2024年10月1日

東尾メック株式会社  
営業グループ

## 冷媒配管用継手「R おっぞん」のモデルチェンジについて

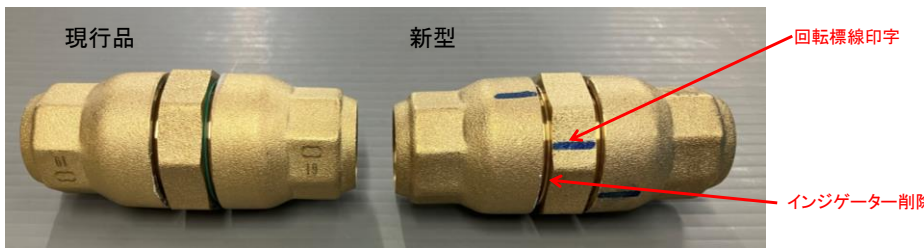
《変更内容》(1) 継手本体に回転標線を印字済み (2) インジケータの削除  
⇒印字の回転標線にて締め込み完了確認が可能となります。

※ただし、接続銅管サイズφ31・φ38については、上記変更はございませんので、  
施工後の締め込み確認については、従来通りインジケータによる目視となります。  
なお、モデルチェンジ品をご使用頂く際には受講証明証 (Ver2.1) の取得をお願い致します。  
※10月末～開始予定
